**AVIS RELATIF À LA PROTECTION
CONTRE LES EVENTUELS EFFETS NOCIFS ET NUISANCES
PROVOQUÉS PAR LES RAYONNEMENTS NON IONISANTS
GÉNÉRÉS PAR DES ANTENNES ÉMETTRICES STATIONNAIRES
Commune : JEMEPPE-SUR-SAMBRE - Exploitant : TELENET GROUP
Référence exploitant : NR1015Q**

Rapport n° 131 / 2026

Adresse	Pylône HT ELIA n°5 Ligne 150Kv-97 / 70Kv-144 Rue Baty-des-Puissances (N98) 5190 JEMEPPE-SUR-SAMBRE (Jemeppe-sur-Sambre)
Coordonnées Lambert belge 72	169547E 127011N
Type d'implantation	Pylône HT
Exploitant	TELENET GROUP
Réf. du site de l'exploitant	NR1015Q

Figure 1 : Vue en plan des lieux de séjour et des points de contrôle

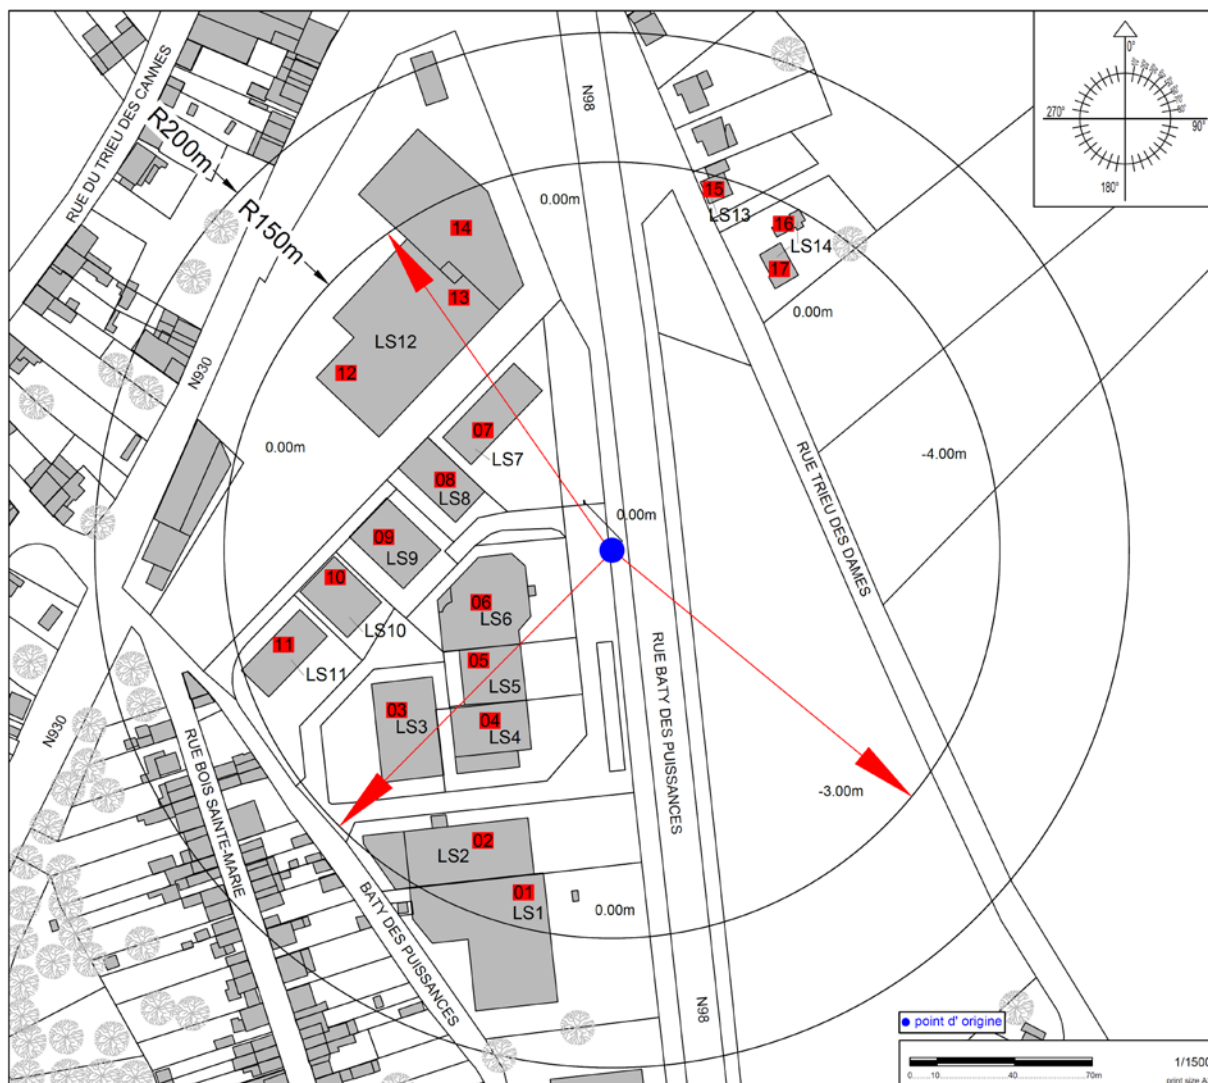
Les fréquences d'émission, la puissance rayonnée par chacune des antennes et leur gain permettent de déterminer le rayon de la zone à analyser. Tout dépassement de la limite par installation est exclu en dehors de cette zone. Le tableau 2 reprend les 35 LS² pour lesquels l'indice d'exposition est le plus élevé. Les différentes colonnes indiquent :

- le numéro du point de contrôle repris sur un des plans de la figure 1;
- le numéro du LS dans lequel se trouve le point de contrôle de la 1^{ère} colonne ;
- l'atténuation d'obstacle prise en compte pour le calcul de l'indice d'exposition dans le LS ;
- le résultat du calcul de l'indice d'exposition.

En ce qui concerne les antennes de l'installation mentionnées dans le tableau 1, la distance maximale à laquelle la limite pourrait être atteinte, à l'extérieur, est égale à 122,8 m. S'il n'y a pas de LS à une distance inférieure, les antennes respectent forcément la limite d'immission.

Dans le cas des LS situés à l'intérieur des bâtiments, une atténuation d'obstacle est prise en compte et il en résulte que la distance maximale à laquelle la limite pourrait être atteinte se réduit à 87,6 m.
